监理工程师通知单

项目：华直当阳市庙前镇 4×20MWp 地面分布式农光互补光伏发电项目

编号：HZDYM-Q-CZZH-TZ-043

主题：关于材料堆放的相关事宜

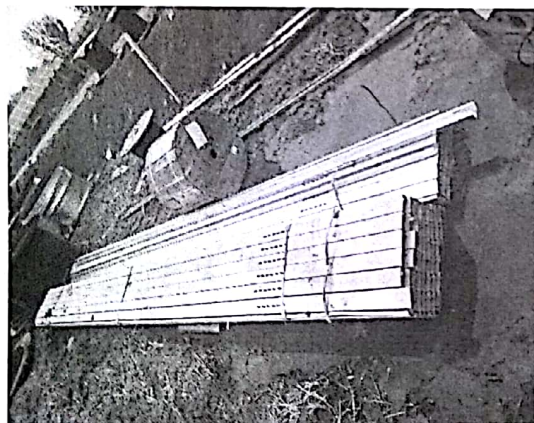
内容： 监理巡视过程中在当阳伏光的料场内发现部分檩条泡水易出现碱斑、起鼓等情况，影响使用。

组件堆放时上层组件箱的支点压在下层组件板上，此情况可能造成下层组件的隐裂破碎和倒塌等情况。

请相关施工单位立即对上述情况整改。
